**AVIS RELATIF À LA PROTECTION
CONTRE LES EVENTUELS EFFETS NOCIFS ET NUISANCES
PROVOQUÉS PAR LES RAYONNEMENTS NON IONISANTS
GÉNÉRÉS PAR DES ANTENNES ÉMETTRICES STATIONNAIRES**

Commune : MONS - Exploitant : PROXIMUS

Référence exploitant : 65BRU_01

Rapport n° 3008 / 2023

Figure 2 : Vue en plan des installations d'antennes dans un rayon de 300 mètres autour de l'installation faisant l'objet de la demande d'avis

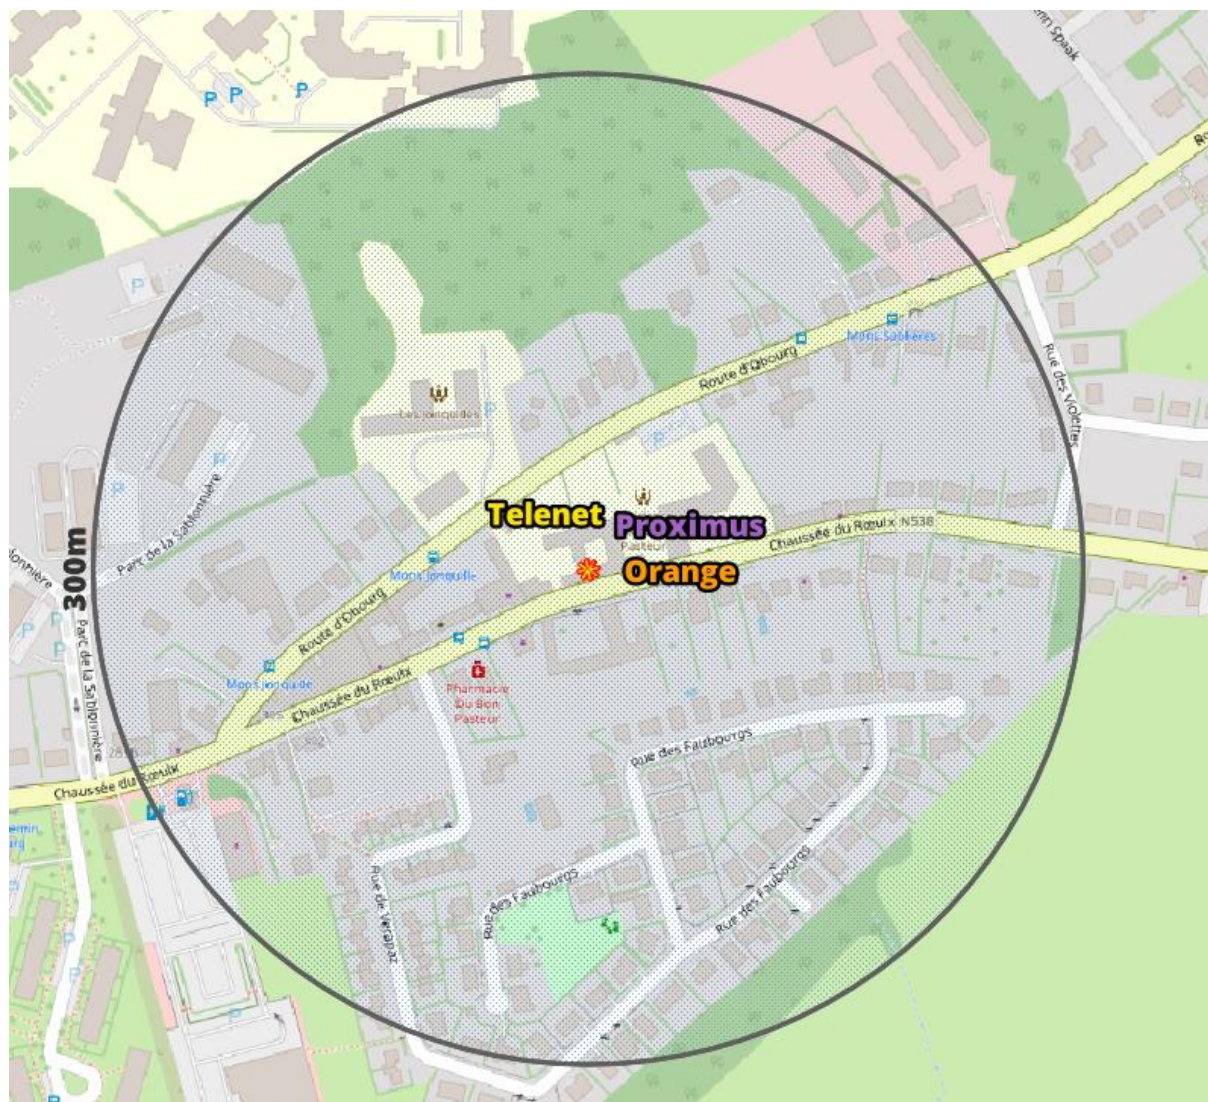
Compte tenu du nombre d'installations localisées dans la figure 2, il apparaît que l'intensité du rayonnement électromagnétique généré, dans les lieux de séjour situés à proximité de l'installation référencée dans le paragraphe 2, par l'ensemble des antennes émettrices stationnaires de l'ensemble des exploitants du même site d'antennes émettrices stationnaires respecte la limite fixée à l'article 4, § 2 du décret.
